Modulo per la presentazione delle osservazioni per i piani/programmi/progetti sottoposti a procedimenti di valutazione ambientale di competenza statale

ID: Codice procedura (ID_VIP/ID_MATTM):10844

Impianto per la produzione di energia elettrica da fonte eolica, costituito da 6 aerogeneratori della potenza complessiva di 37,2 MW, un sistema di accumulo da 25 MW e relative opere connesse in località "Rempillo" nel comune di Pitigliano (GR).

ALLEGATO alle OSSERVAZIONI all' IMPIANTO EOLICO denominato REMPILLO nel COMUNE di PITIGLIANO (GR). Com

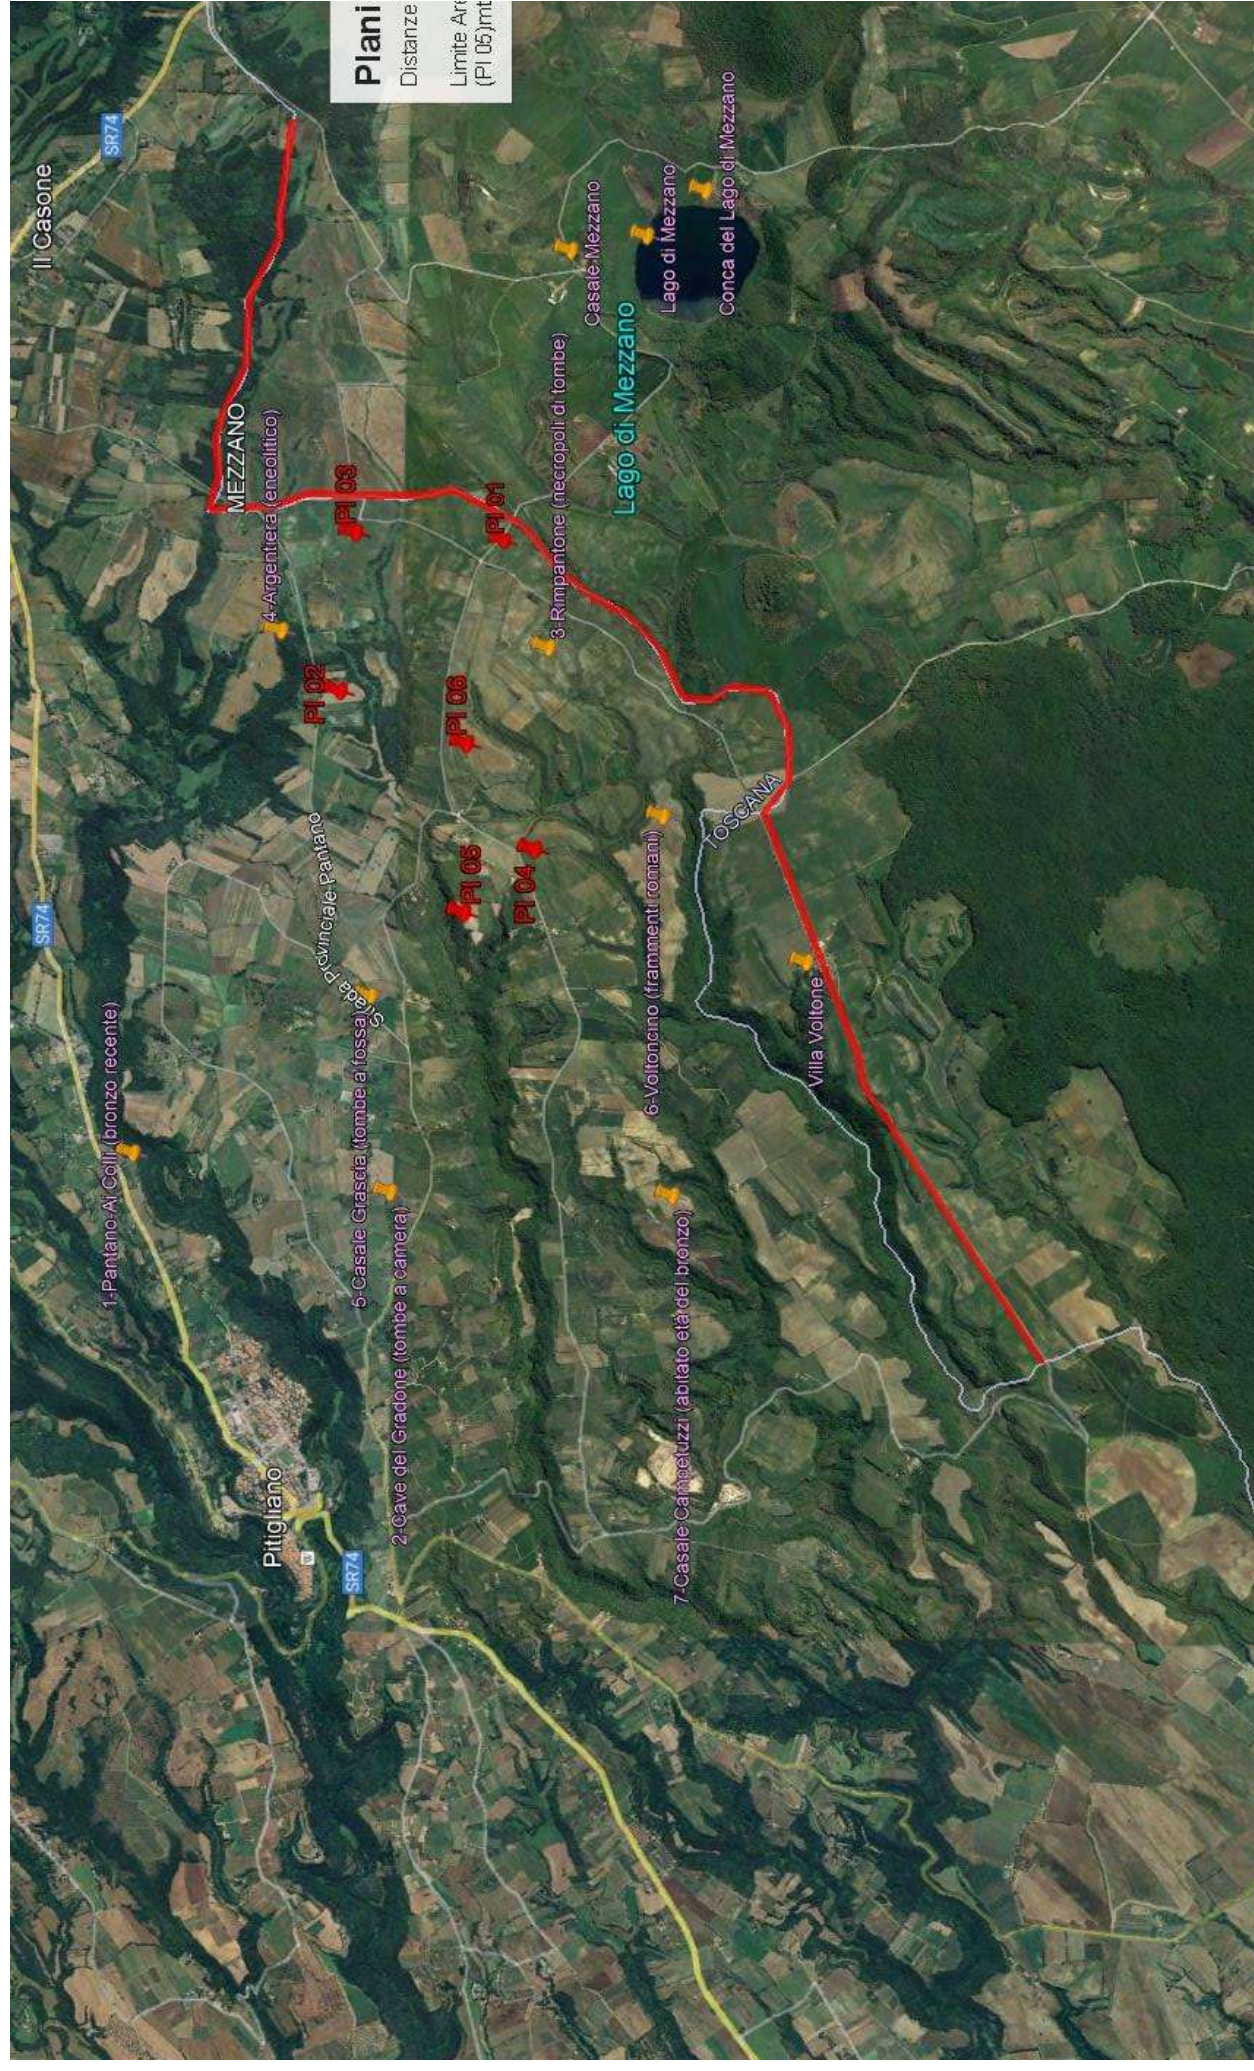
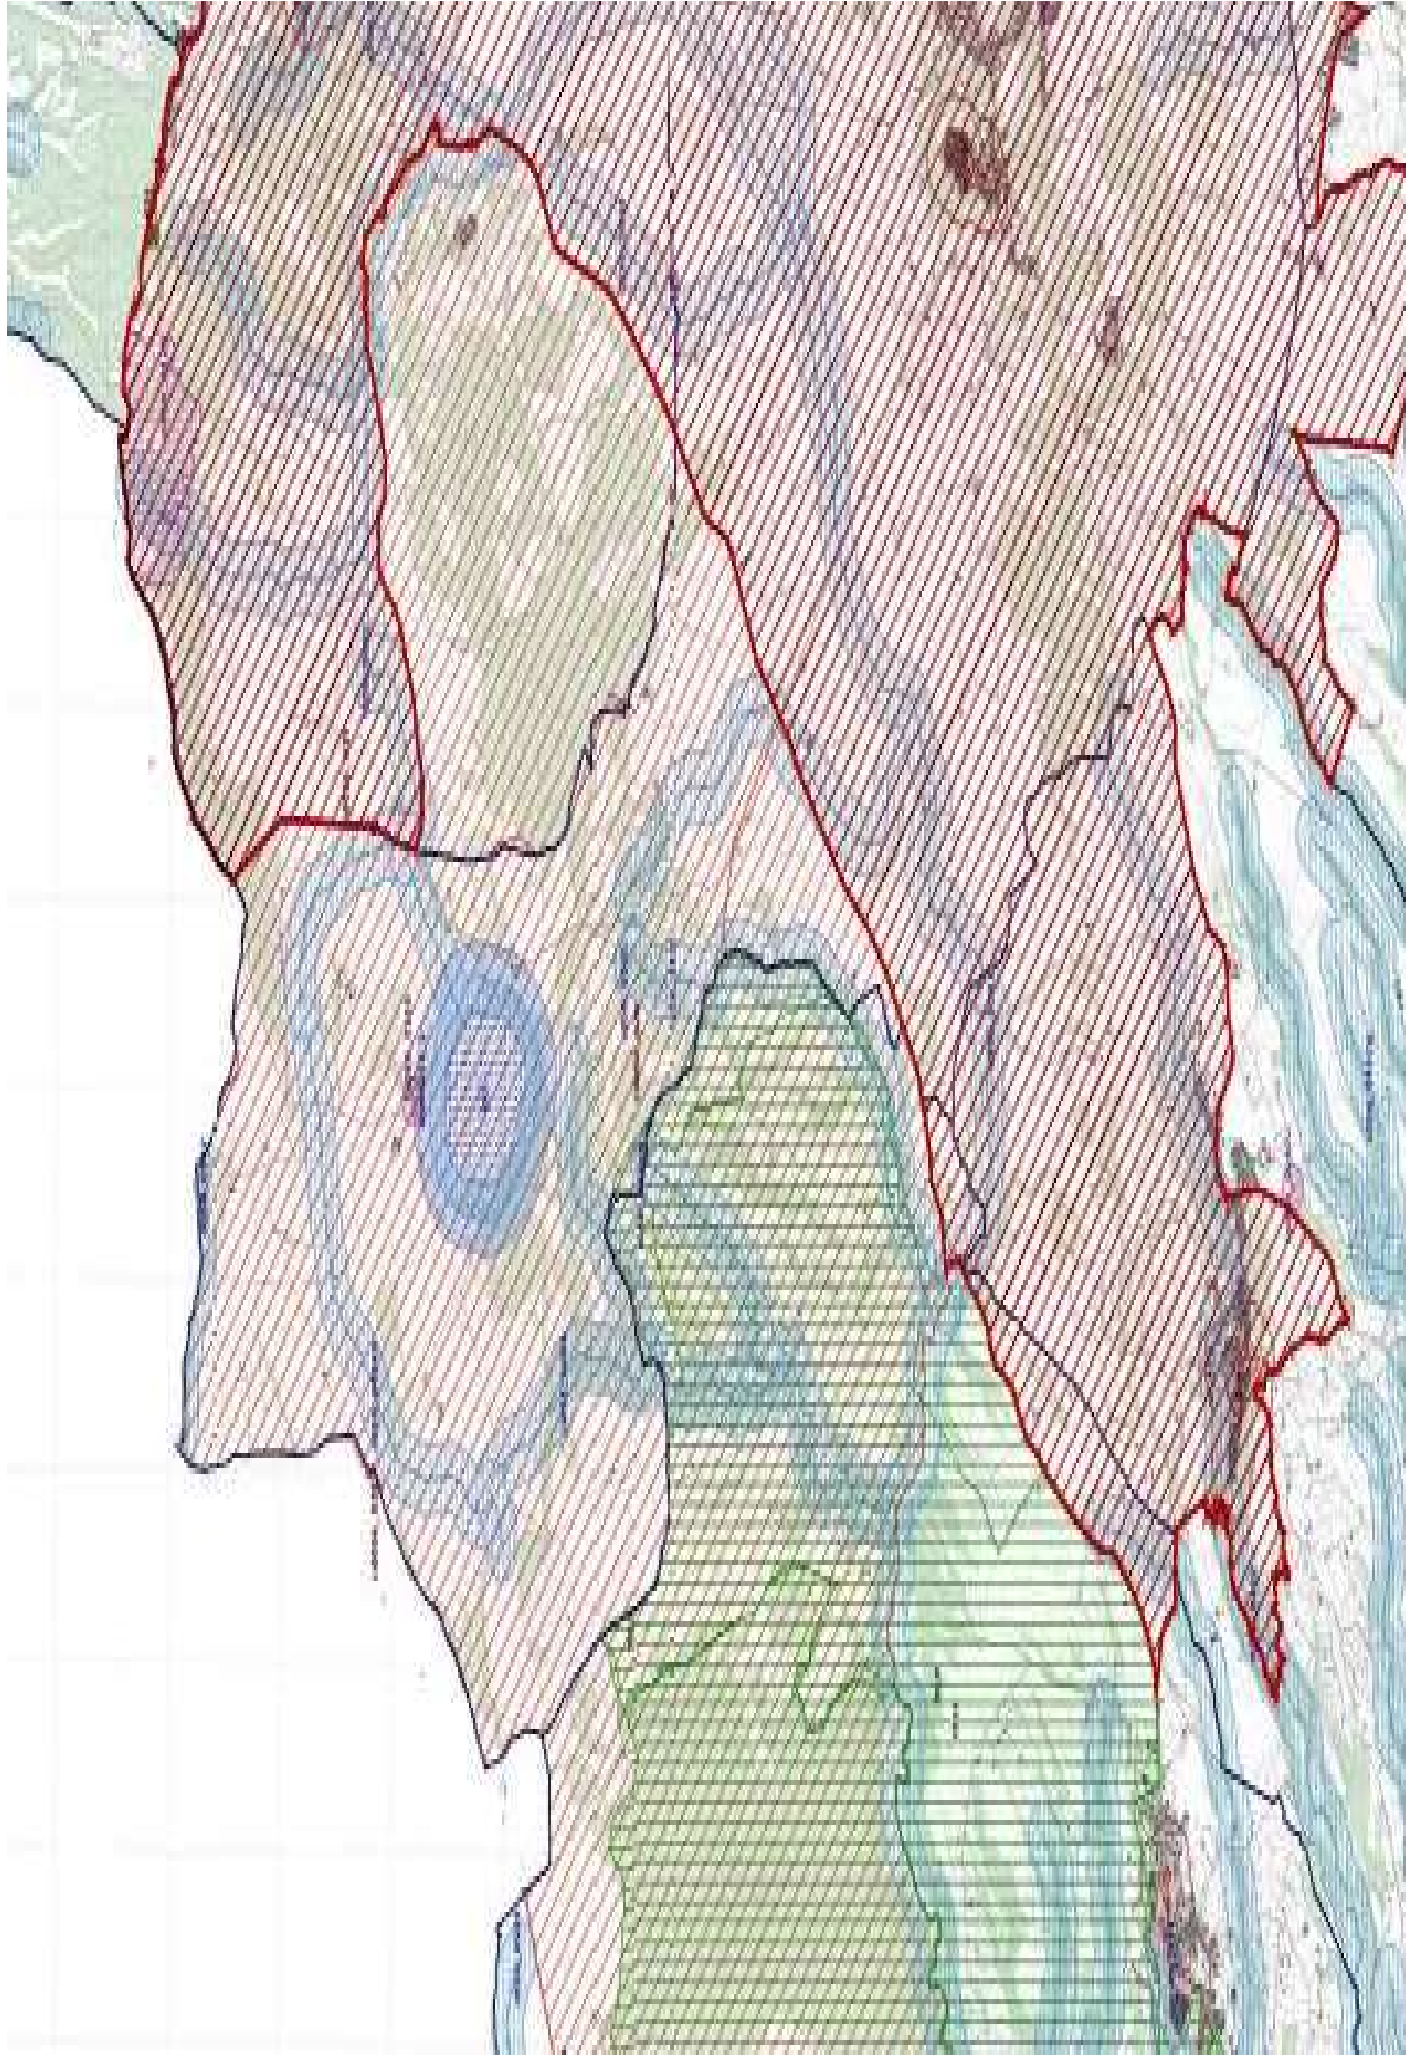
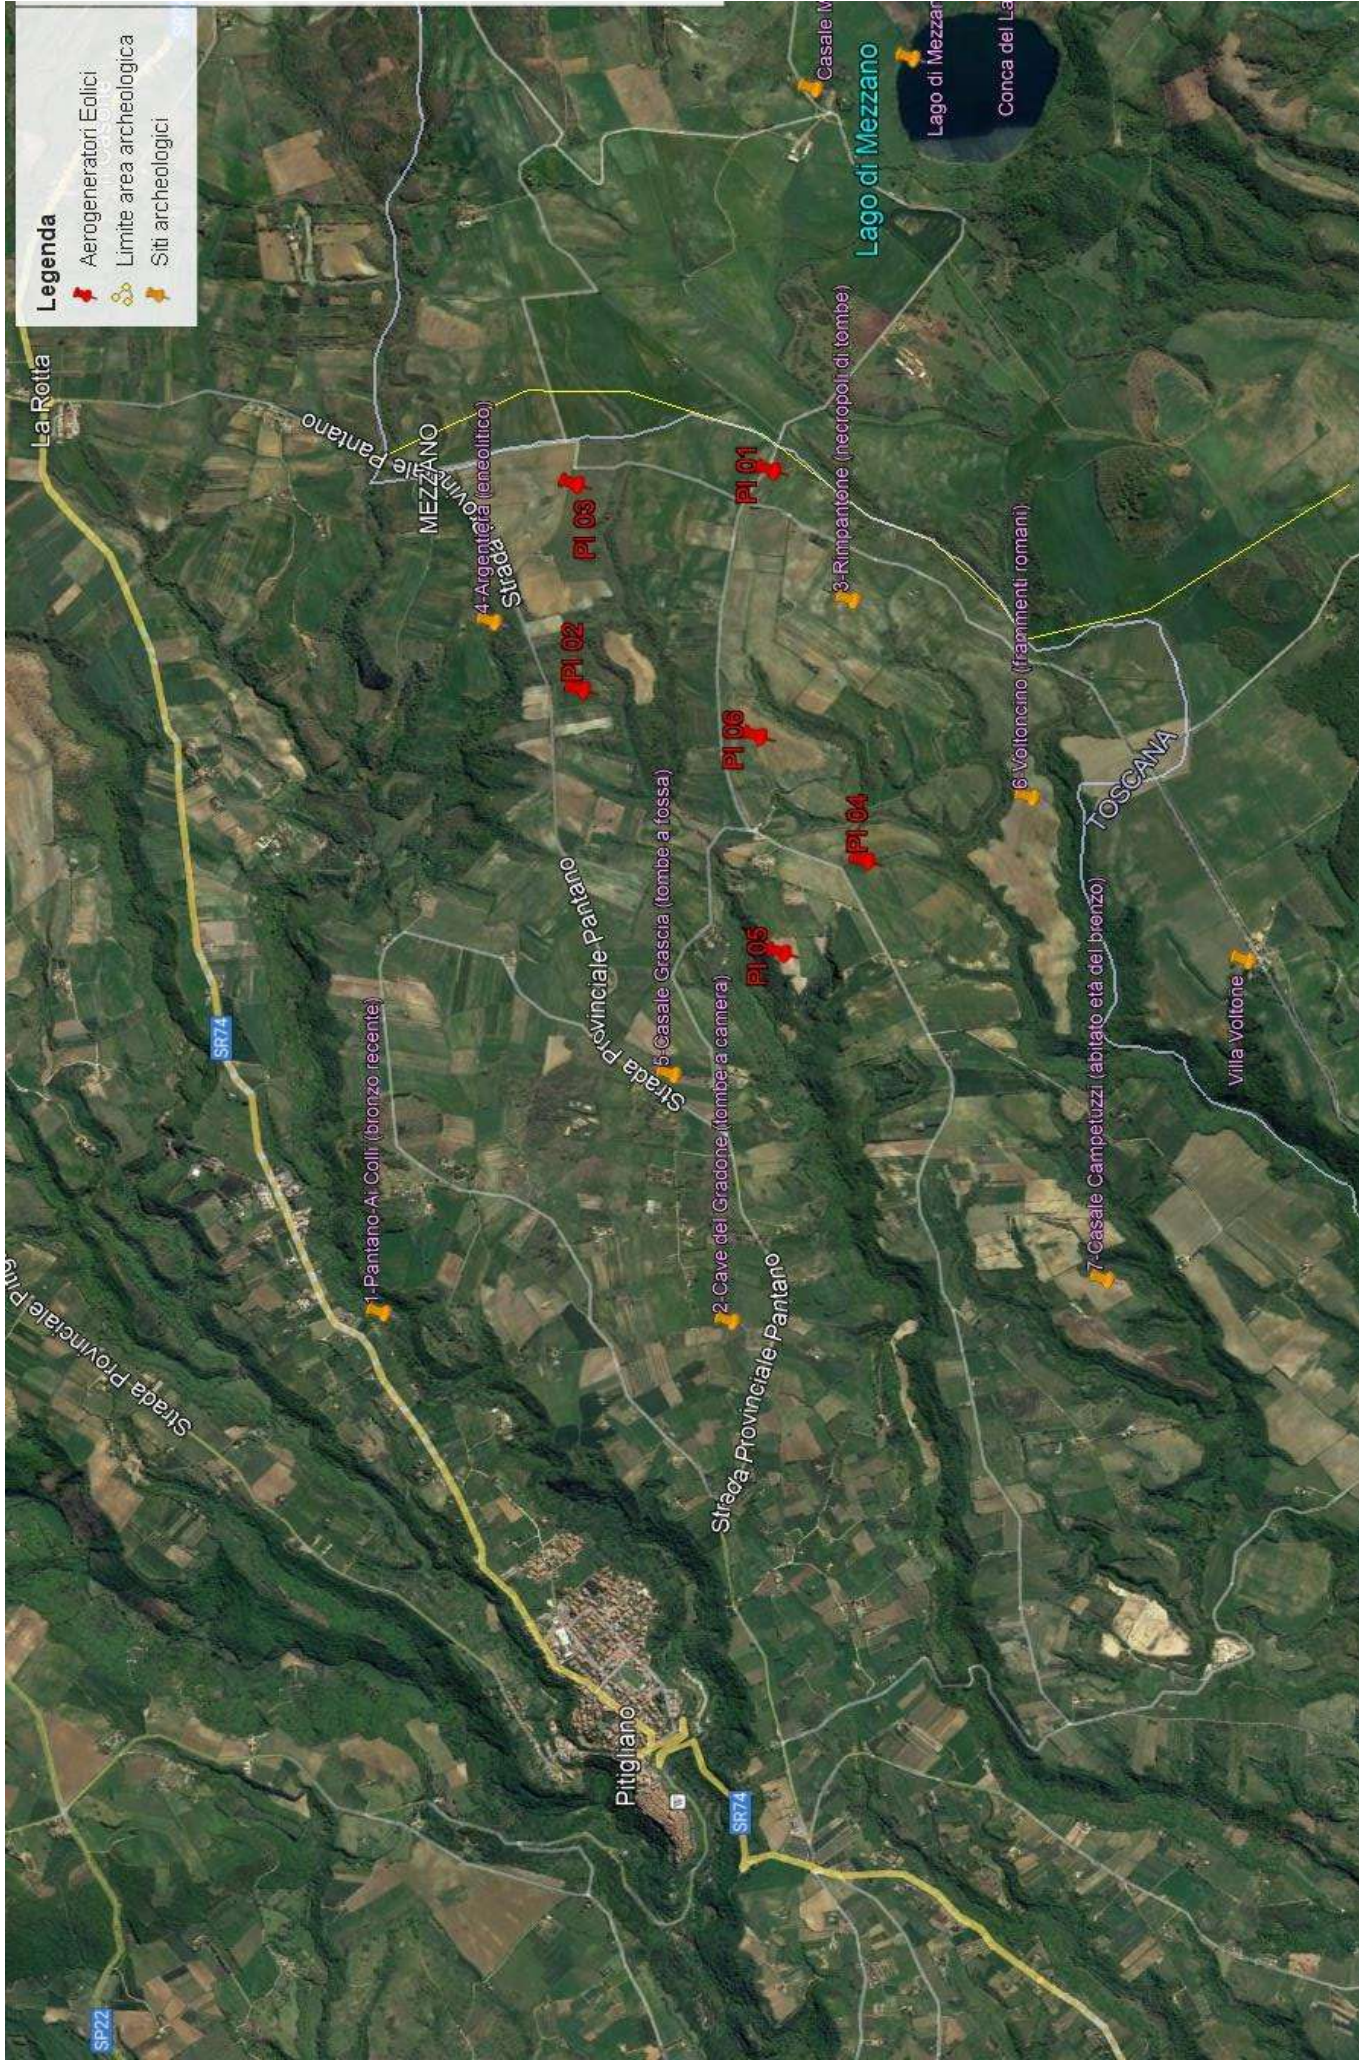
In sintesi, visti l'art. 20 comma 8 lettera c) quater del D.Lgs n 199/2021 e le Linee guida nazionali appena citate, considerato l'enorme impatto dell'impianto eolico industriale denominato "Rempillo" sulla zona paesaggistica di notevole interesse pubblico ben individuata nelle immagini n.1 e n. 2 e sui

Beni Culturali evidenziati nell'immagine n. 3 dell'Allegato alle presenti Osservazioni, per la collocazione delle pale P04 e P05 direttamente all'interno del perimetro di un'area archeologica e per gli impatti anche sull'area intermedia e vasta dei pregiati territori laziali della Tuscia settentrionale e in particolare di quelli del pitiglianese ricco di emergenze agricole, naturalistiche, storiche e archeologiche del periodo etrusco ma non solo, si chiede che venga negata l'autorizzazione all'insediamento dell'impianto eolico denominato "Rempillo".

Analisi degli Impianti Eolici Esistenti e in Progetto

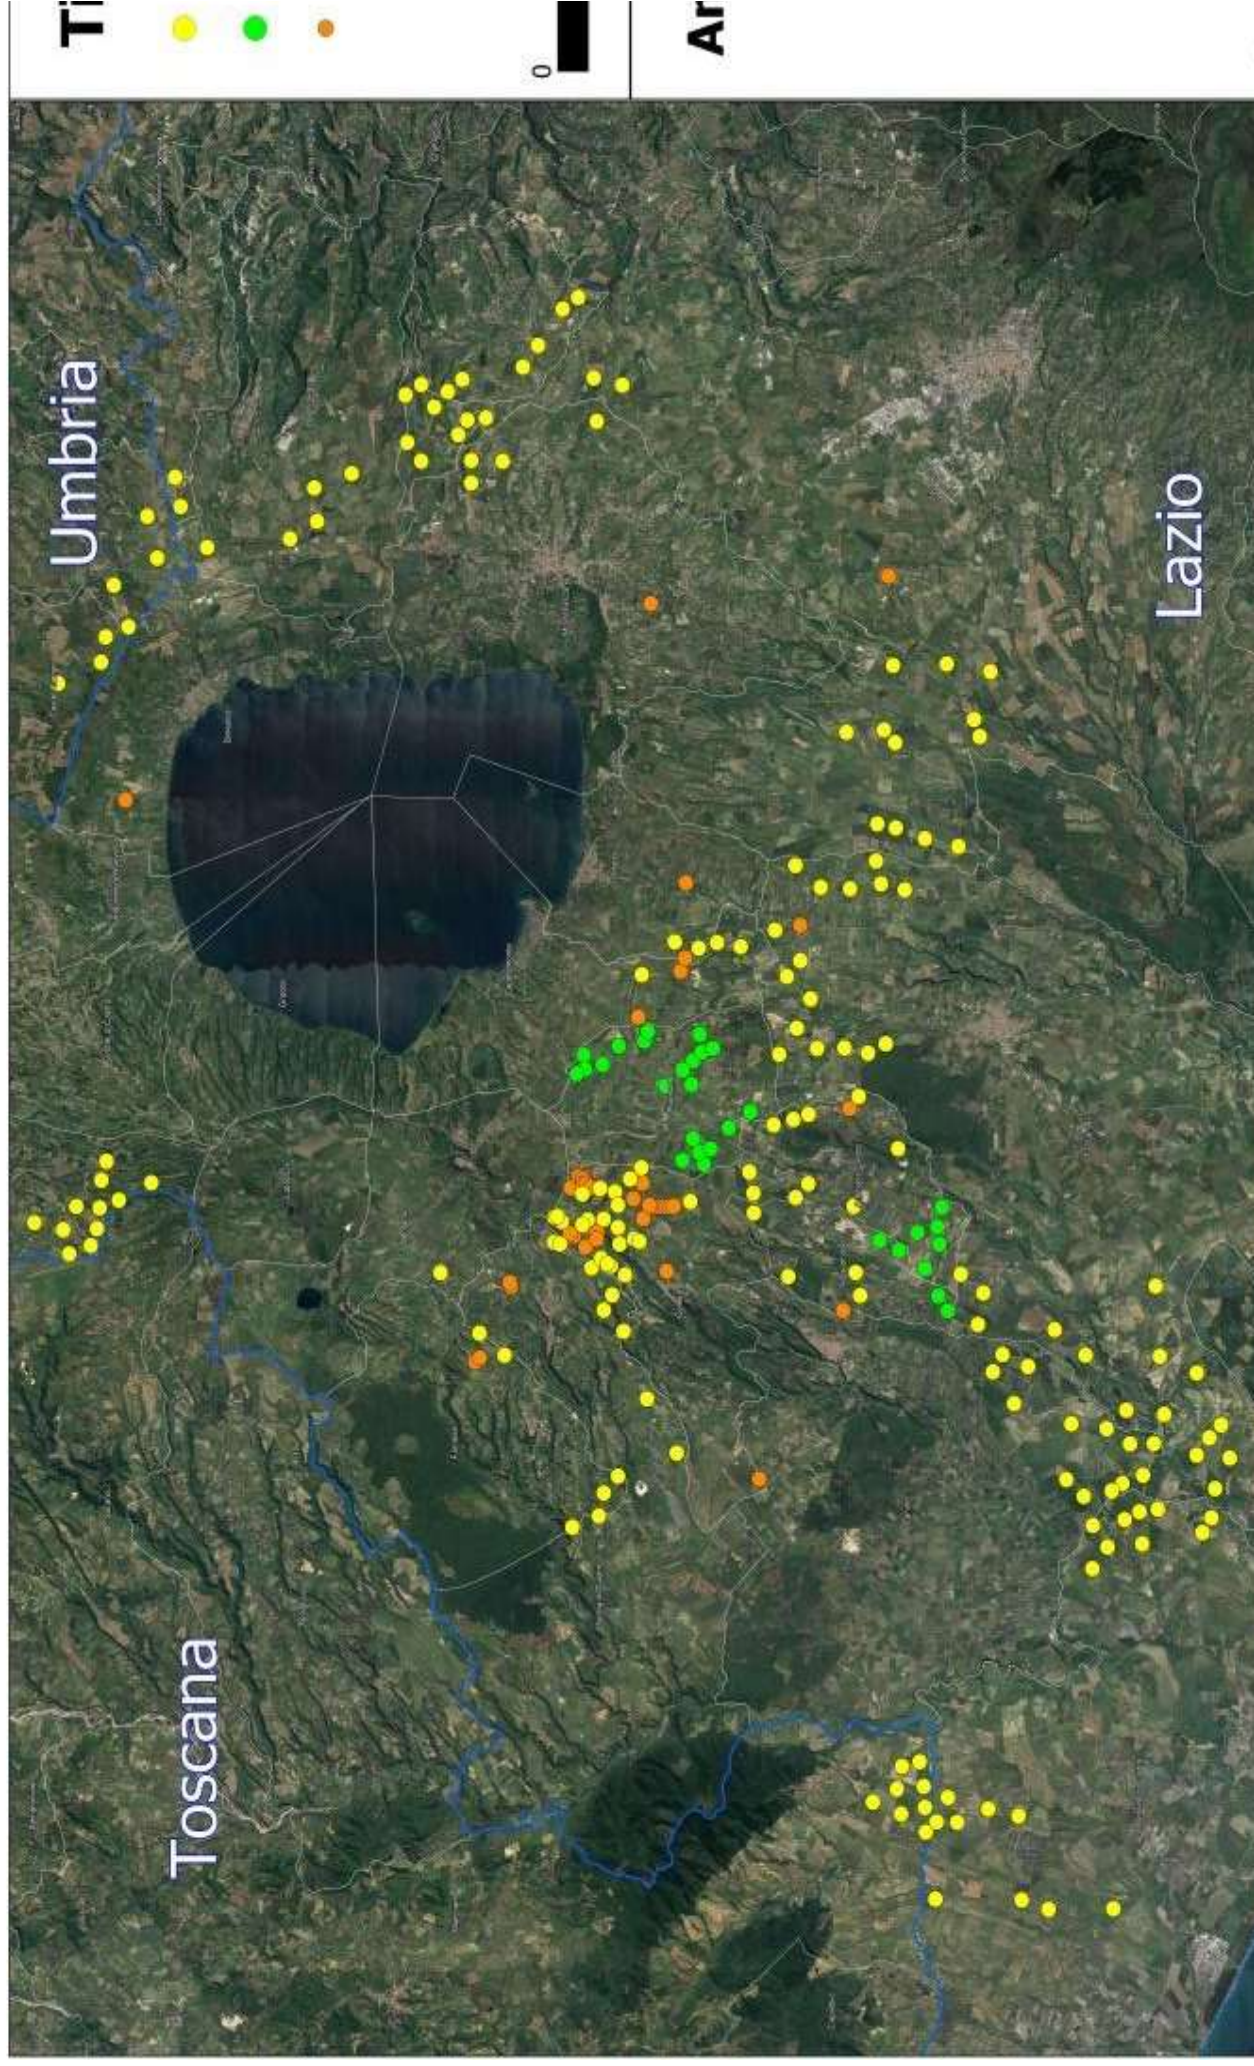
Quindi anche la Regione come Ente deputato dalla normativa nazionale a legiferare sulle aree idonee e non idonee si è espressa riguardo al fatto che abbia assolto ai doveri e alle quote stabilite dal PNIEC e in ambito regionale la provincia di Viterbo è stata quella con il più alto tasso di impianti FER tra tutte e quindi ormai satura ed il cumulo degli impianti FER installati, autorizzati e in progetto rappresenta una elevata criticità per la sostenibilità ambientale di ulteriori eventuali iniziative. L'impianto eolico “ Rempillo” pur essendo “esterno al confine provinciale e regionale ma nelle sue immediate vicinanze (a soli 100 metri i primi due aerogeneratori) oltre ad impattare sul territorio e sulle economie di tre Comuni del Lazio (Farnese, Valentano e Latera) si trova nelle fasce di rispetto dei Beni di notevole interesse pubblico come si è evidenziate nelle Osservazioni nn. 1 e 2 e crea anche degli impatti negativi anche sui beni naturalistici come verrà dettagliato nell'Osservazione n. 4. Inoltre andrebbe a sommarsi al già enorme cumulo di impianti eolici e fotovoltaici e geotermici che già creano una elevata criticità ambientale nella provincia di Viterbo e interferiscono anche con il territorio toscano come si può vedere dalle immagini nn. 4 e 5

dell'Allegato Report Fotografico n. 1.
